# 第15回 塔の島地区景観構造検討会

平成30年10月12日

淀川河川事務所

中間堰改良構造図(石積)

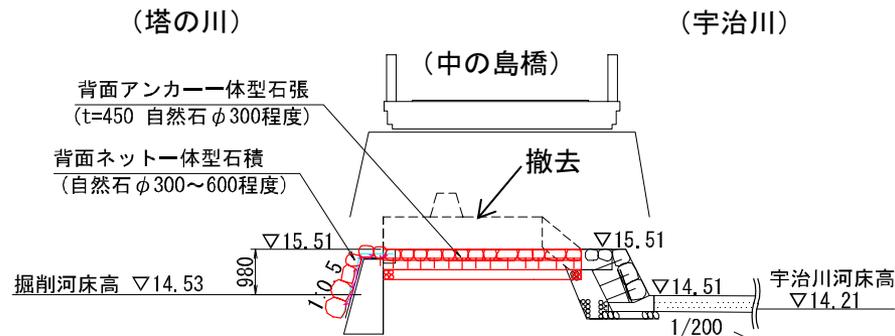
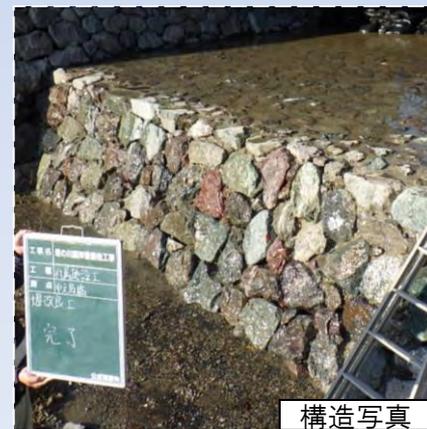
前のご指摘事項：中間堰構造について石張りでは人工的な景観となるため、導流堤同様の石積み構造としたほうが良い。

中間堰の構造は、導流堤と同様の石積み構造とし、護岸と同様の自然な景観を確保した。

宇治山田護岸標準断面図

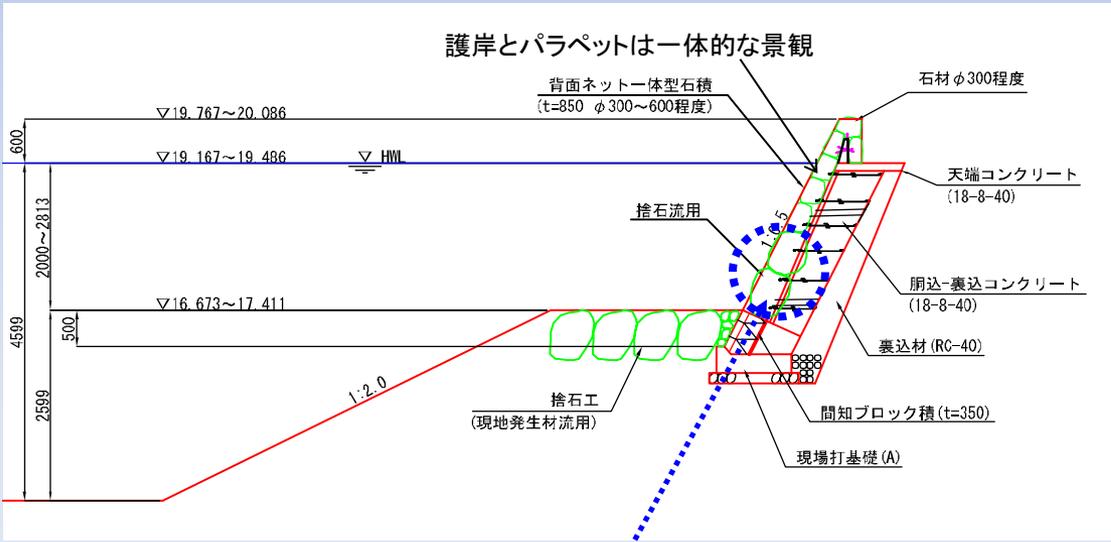
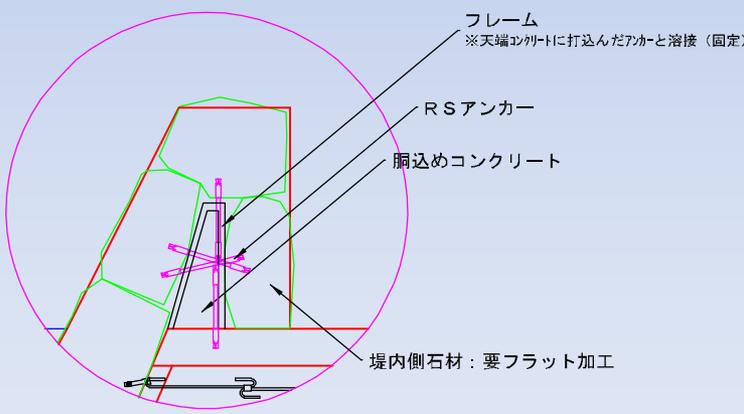
→第14回にてパラペットは無垢の自然石としたが、護岸とパラペットが一体的な景観となるよう護岸と同じ大きさの石材で設置する。（無垢の自然石の場合、構造の分かれ目にラインが入り人工的な景観となる。）

②川表側は、護岸とパラペットが一体的な景観となるように石材を配置する。

③川裏側は、パラペットが直線的な景観のため、異なる大きさの石材を適度に配置する。

塔の島への摺付け断面図

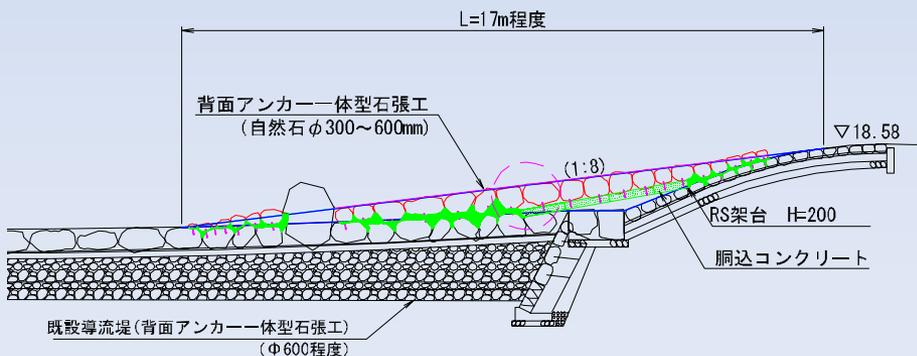
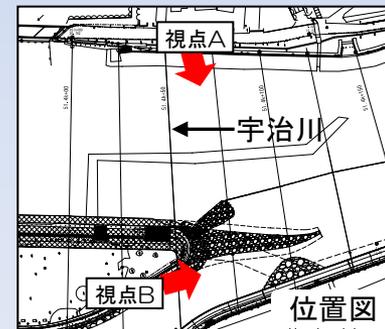
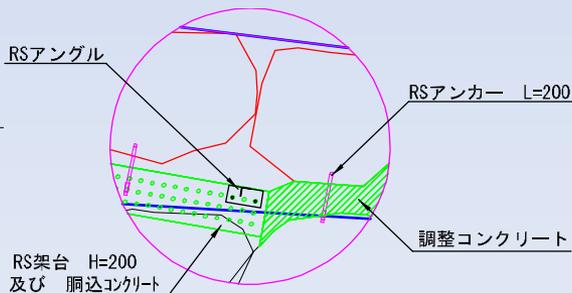
前回ご指摘事項: 導流堤は景観に配慮し、塔の島から自然に摺付けるような構造が良い。

導流堤は景観に配慮し、①「塔の島との縦断的にスムーズな摺付け」、②「石材のバランス」、③「なめらかな平面形状」となるように施工する。

# 4.1. 橘橋・喜撰橋

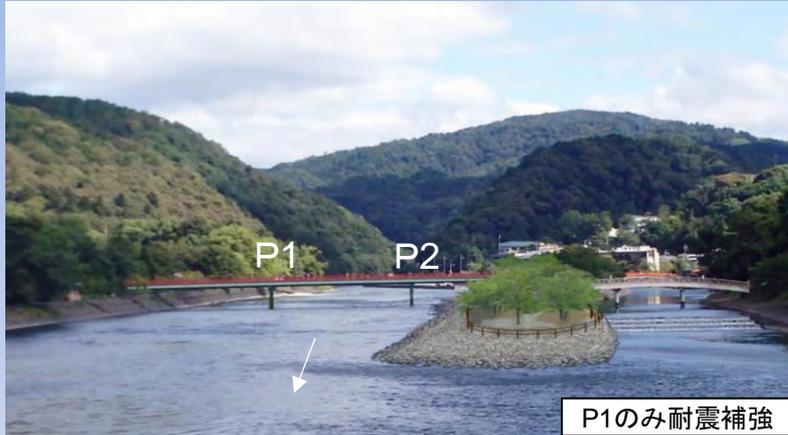
前回ご指摘事項：橋脚の耐震対策箇所のみが大きく景観上の課題がある。また、橋脚の色は補強部同様の膨張色（白色）ではなく、収縮色（濃い色）がよい。

補強箇所が目立たないようにFRPカバーを設置し、色は**収縮色（無彩色）**の艶消しとする。

前出し設置案標準構造

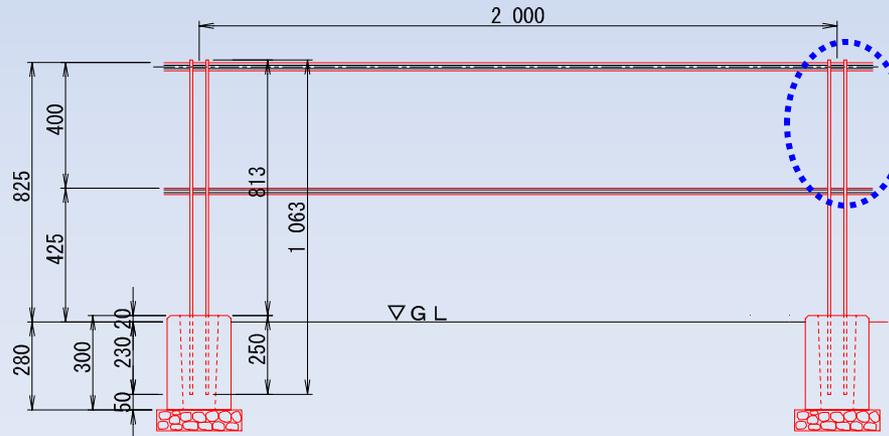
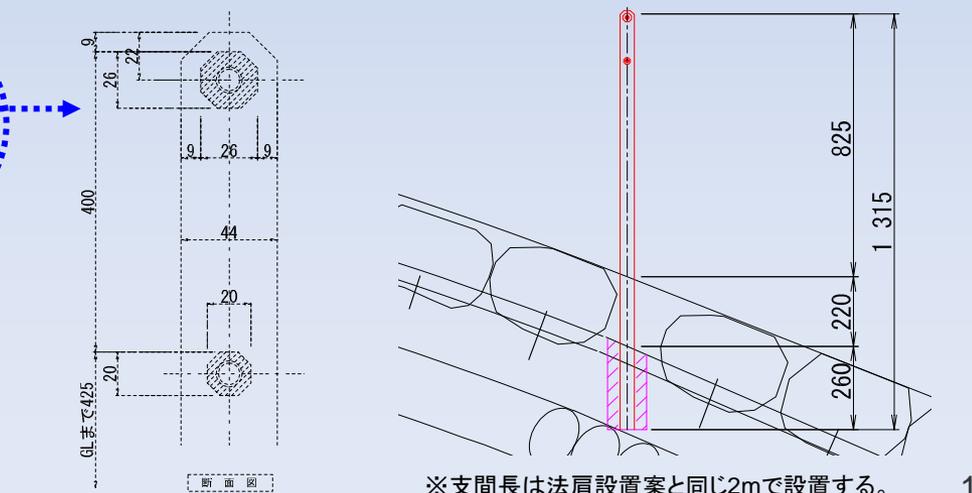
前回ご指摘事項: 宇治川側の柵は公園の上面面積の確保と景観性を考慮して、護岸側(ラウンド部の勾配が緩い位置)に配置した方が良い。

宇治川側の安全柵は、公園内と対岸からの眺望における景観性を考慮し、柵は法肩より前出しし、護岸部に設置する。

※支間長は法肩設置案と同じ2mで設置する。
